<b>Evidenční list vyhrazené změny (Doměrky) dle § 100 ZZVZ</b>		
	<b>Název stavby:</b>	Rekonstrukce západního vstupního prostranství do areálu Kamencového jezera z ulice Přemyslova a městské pláže, ev.č. d202200327	
	<b>Číslo Změnového listu:</b>	ZL 49	
	<b>Číslo SO/PS:</b>	SO 01	
<b>Název stavebního objektu/provozního souboru:</b>	KOMUNIKACE, PARKOVIŠTĚ, VEŘEJNÉ PROSTRANSTVÍ		
<b>Objednatel:</b>	STATUTÁRNÍ MĚSTO CHOMUTOV	<b>Zhotovitel:</b>	Společnost Kamencové jezero – Přemyslova
<b>Předmět změny:</b>	Doměrky komunikací ze žulové dlažby a asfaltu včetně podkladních vrstev a zemních prací		
<b>Iniciátor změny:</b>	Zhotovitel/Objednatel		
<b>Popis změny:</b> (popis předmětu změny, specifikace, zda jde o změny položek, kvality, rozměrů, termínů či dodatečné/neprovedené práce a zdůvodnění pro zařazení do patřičného odstavce § 222 nebo § 100)	<b>Zdůvodnění změny:</b> Veškeré plochy komunikací byly geodeticky zaměřeny (GZ) (viz. geodetický protokol). Asfaltových komunikací bylo provedeno 905,30 m2 dle GZ. Dle GZ dlážděná komunikace Přemyslova a sjezdy z kostek 15/17 zdlážděno 401,77 m2 . Dle GZ zdlážděná plocha z dlažby 8/10 zdlážděno 3102 m2 (včetně SO 02.9 10 m2 + ZL12 132 m2), tzn. 3

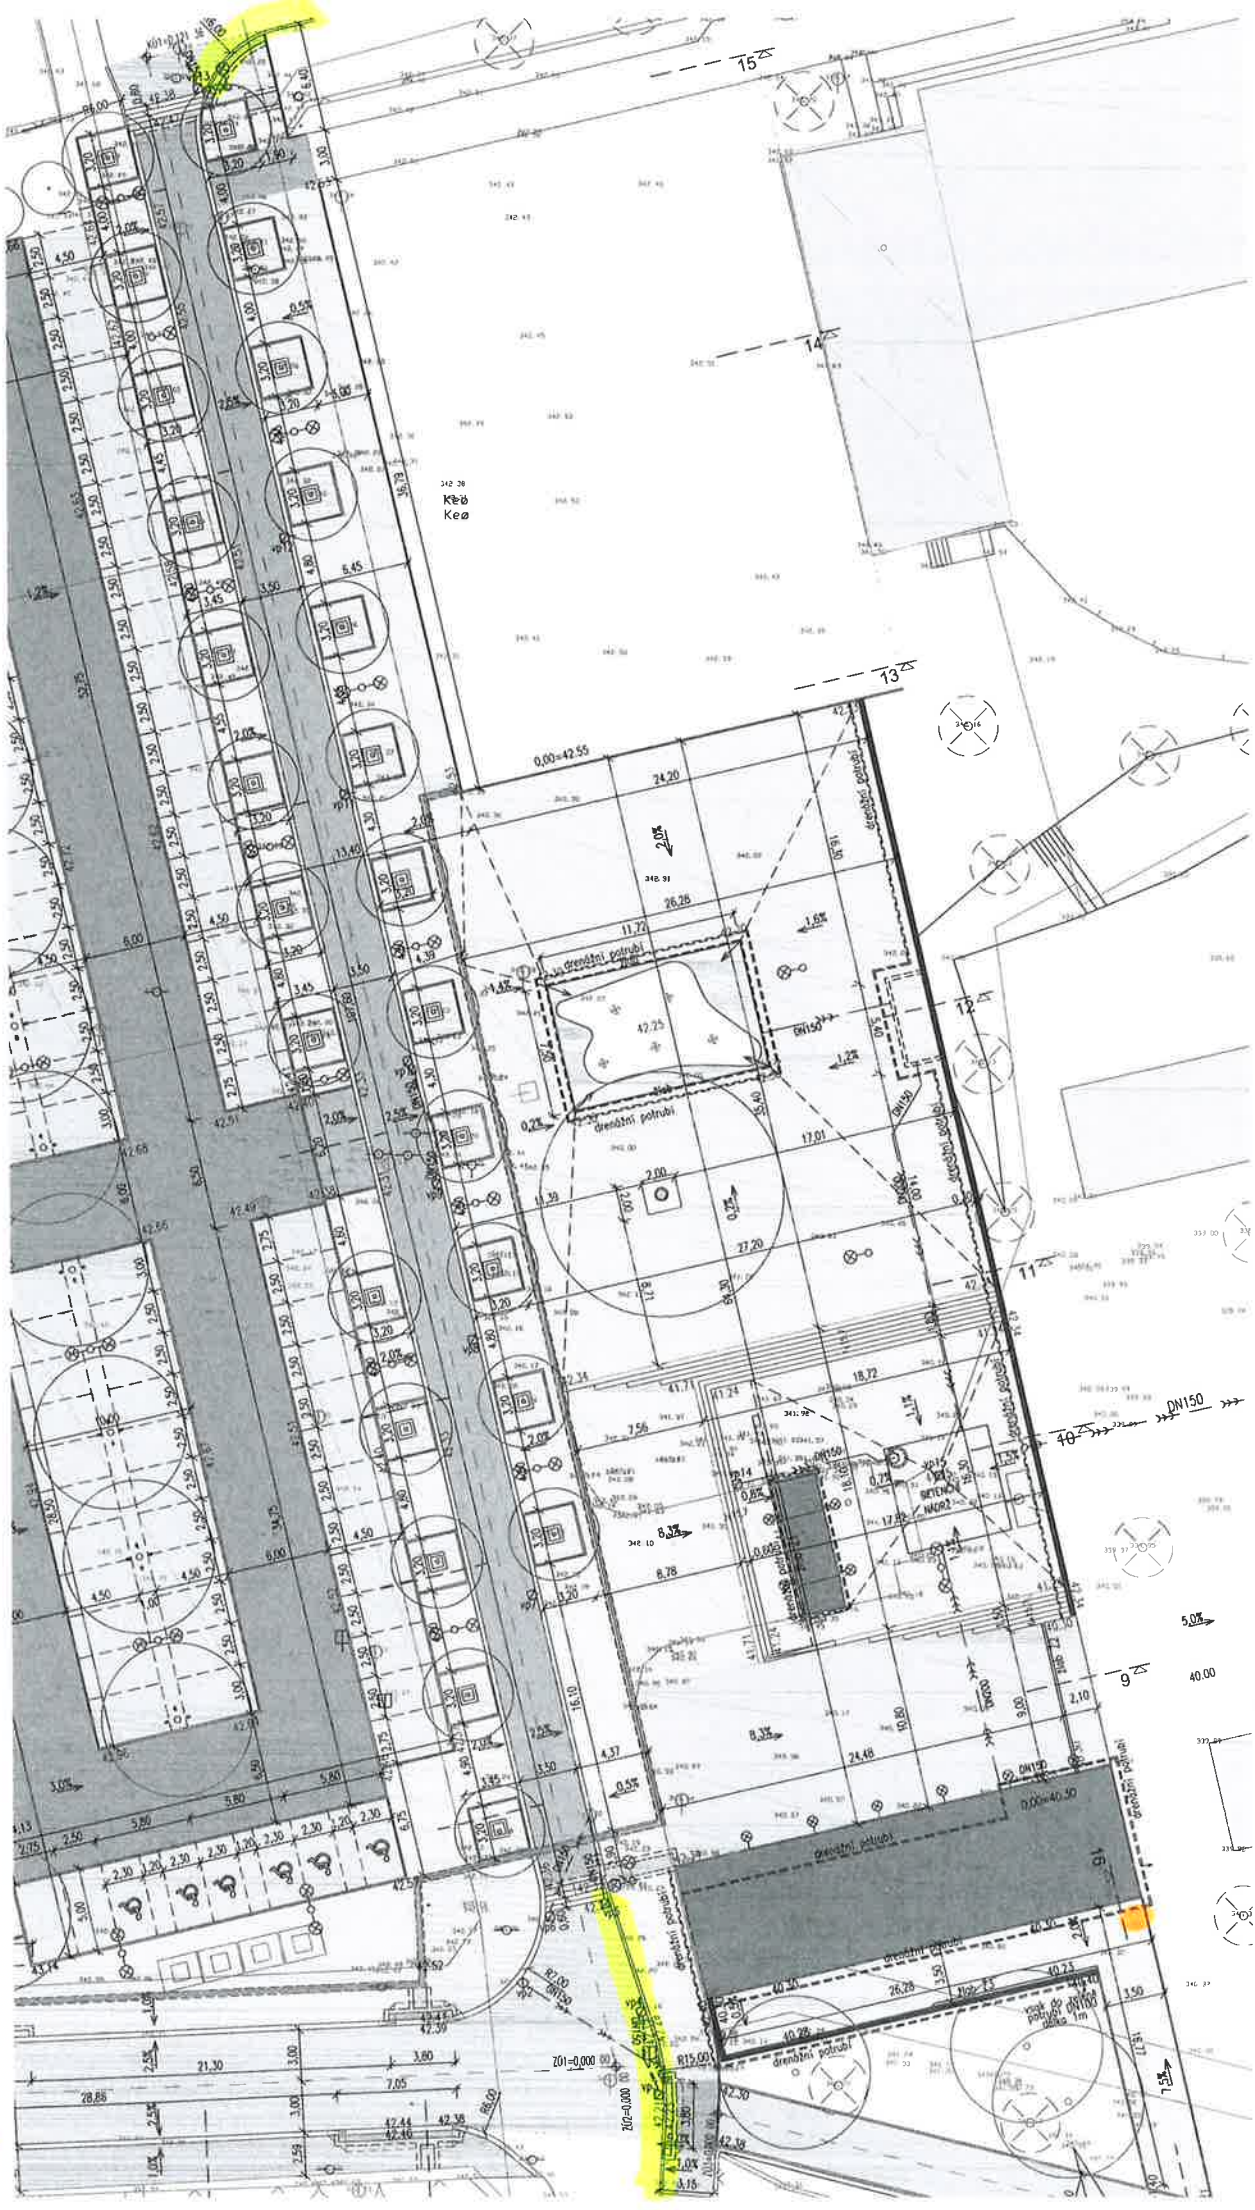
✱ ZÁMĚNA BETONOVÝCH OBROB ZA ŽULOVÉ s. 250 mm

✱ NOVÝ POKLAD 800 x 800 NAD DATOVOU SÁDKOU

1. V zadávací dokumentaci byly na začátku a konci Přemyslovy ulice navrženy betonové obruby (viz. PD). Vzhledem k tomu, že celá rekonstruovaná část Přemyslovy ulice i okolních ploch náměstí a parkoviště je ze žulových obrub a ze žulových dlažeb, AD doporučil a Objednatel odsouhlasil záměnu betonových obrub za žulové obruby šířky 250 mm.

2. V zadávací dokumentaci nebyl řešen poklop nad kabelovou šachtou pro datové kabely u SO 05 (viz. PD). Nad touto šachtou byl proveden větší poklop 800x800mm, z důvodu možnosti otevření plastového poklopu kabelové šachty pod ním.
